ID: 10148 Progetto per la costruzione di un impianto di produzione di energia elettrica da fonte eolica denominato "Solagne Grandi" di potenza totale pari a 39,2 MW e delle relative opere di connessione, da realizzarsi nei Comuni di Guglionesi, Montecilfone e Montenero di Bisaccia (CB).

OSSERVAZIONI ALL'AVVISO PUBBLICO MASE-2023-010148 "CAMPO EOLICO SITO NEL COMUNE DI GUGLIONESI (CB), MONTECILFONE (CB) E MONTENERO DI BISACCIA (CB) DELLA POTENZA DI 39,2 MWe

**OSSERVAZIONI ALL'AVVISO PUBBLICO MASE-2023-010148 "CAMPO EOLICO SITO
NEL COMUNE DI GUGLIONESI (CB), MONTECILFONE (CB) E MONTENERO DI
BISACCIA (CB) DELLA POTENZA DI 39,2 MWe"**

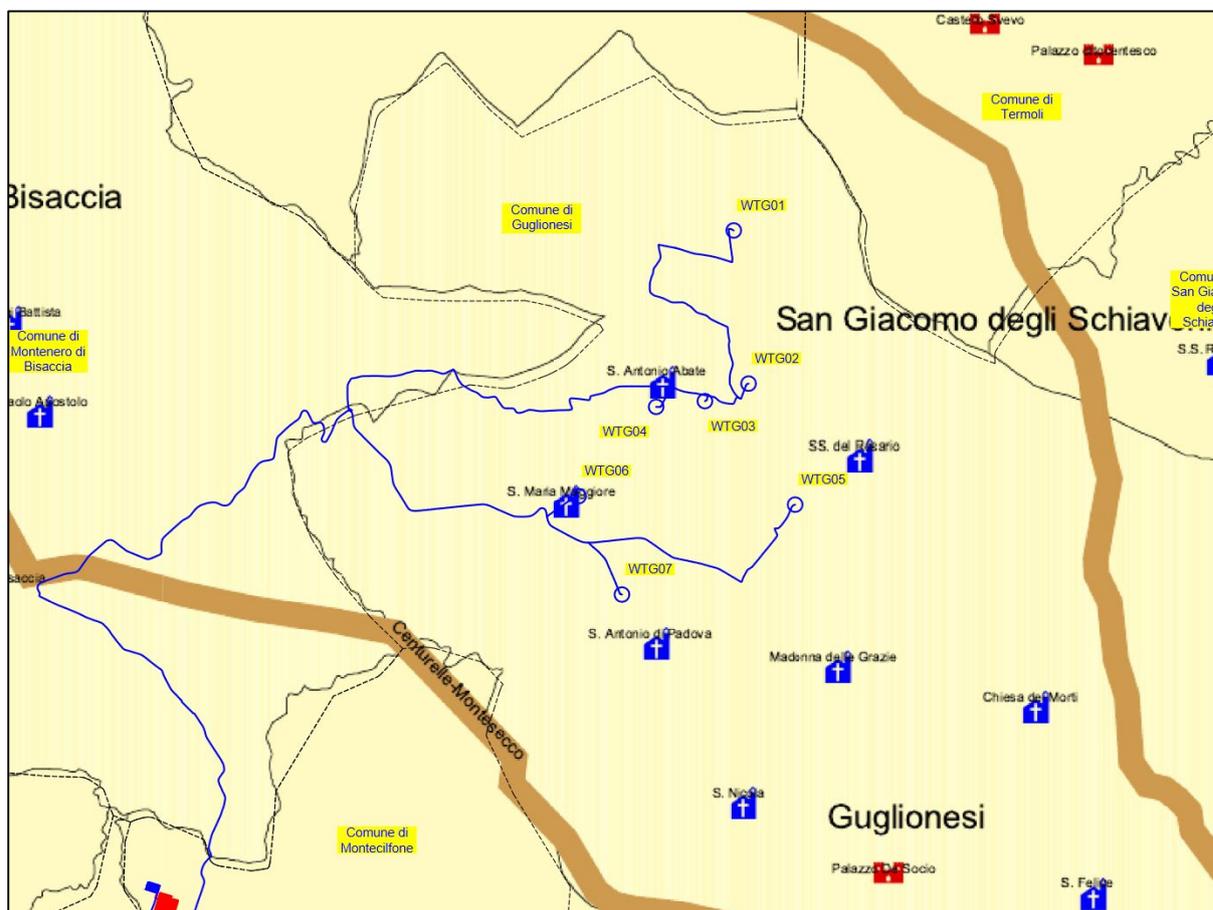
A titolo di esempio si riporta la mancanza di individuazione nella tavola di un impianto fotovoltaico di 2 MWe da realizzarsi sopra la copertura della discarica di Guglionesi e relative opere di connessione da realizzarsi nel comune di Montecilfone (CB), autorizzato con DETERMINAZIONE DIRIGENZIALE N. 3088/2023 del Servizio Politiche Energetiche della Regione Molise.

Quest'ultimo impianto fotovoltaico da 2 MWe autorizzato interferisce sensibilmente con la turbina numero 1 del progetto eolico presentato nel comune di Guglionesi (CB) in fase di valutazione sulla componente dell'effetto ombra e di rottura delle parti rotanti rendendole non realizzabili.

L'analisi della documentazione dimostra che l'aerogeneratore identificati con il numero 1 non può essere realizzato in quanto compromettono la produzione energetica dell'intero

polo energetico della Società Foglia Umberto srl oltre che alla sicurezza e il microclima dell'intera area della discarica.
